De: LOMBARDI Françoise <francoise.lombardi@rte-france.com>
Envoyé: mercredi 29 janvier 2020 14:16
À: SERVICE AMENAGEMENT URBANISME
Objet: Révision n°1 du PLU LA FARLEDE
Pièces jointes: Réponse à DDTM-msg.zip

De: LOMBARDI Françoise
Envoyé: jeudi 23 janvier 2020 15:11
À: 'WEILL Nadia - DDTM 83/SAD/BAT'
Objet: RTE - Projet de révision de PLU FARLEDE
Pièces jointes: (Réponse Arrêt PLU LA FARLEDE).pdf

OBJET	PLU Arrêté Commune de LA FARLEDE	Marseille, 25/10/2019
-------	-------------------------------------	-----------------------

Comment matérialiser la bande de déclassement d'un EBC ?

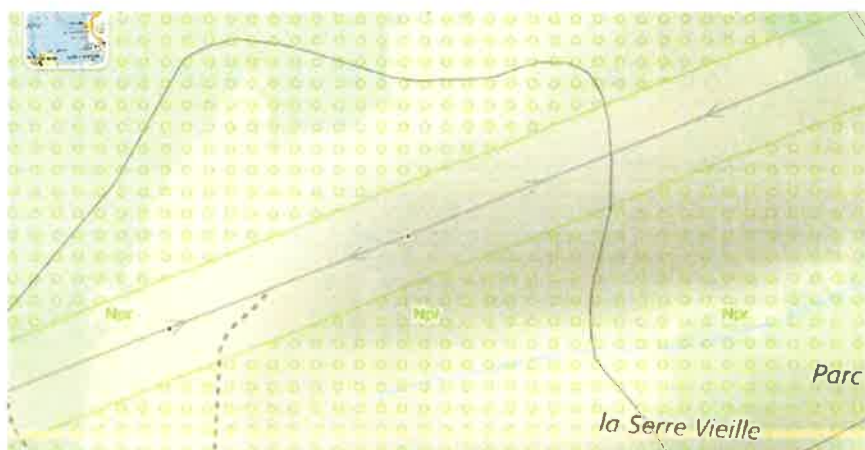
Nous vous demandons par conséquent de bien vouloir procéder au déclassement du couloir de l'espace boisé classé en retranchant les bandes de déclassement pour notre liaison aérienne de façon suivante :

- de 40 m de large de part et d'autre de l'axe de la ligne 2 x 63 000 volts COUDON (Le) – GARDE (La) - SOLLIES

Exemple de prise en compte correcte d'une ligne électrique dans une zone en Espace Boisé Classé (le classement de la zone restant en zone naturelle) :

Exemple n°2 (extrait du Géoportail de l'urbanisme)

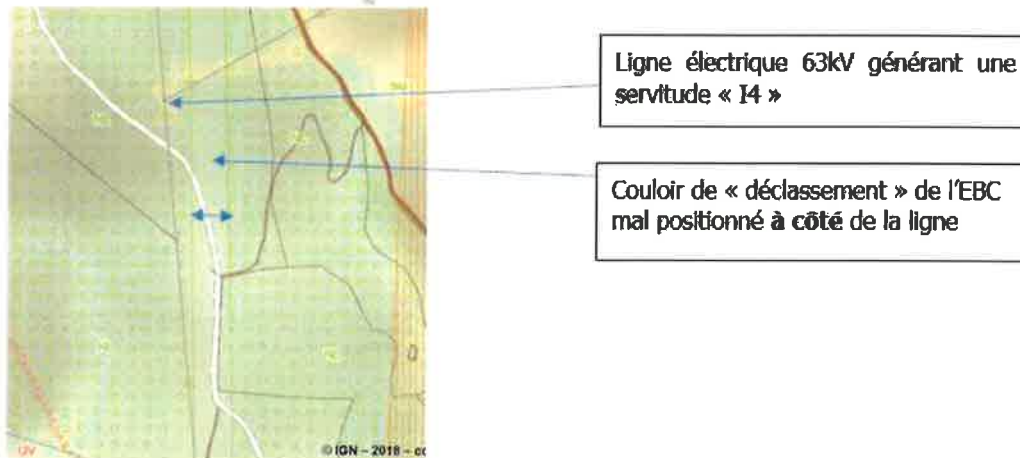
On voit sur cet exemple qu'un couloir de déclassement de l'EBC a bien été créé à l'attention du passage de la ligne électrique mais il est **manifestement** mal positionné à côté de la ligne électrique alors qu'il devrait être axé sur cette ligne.
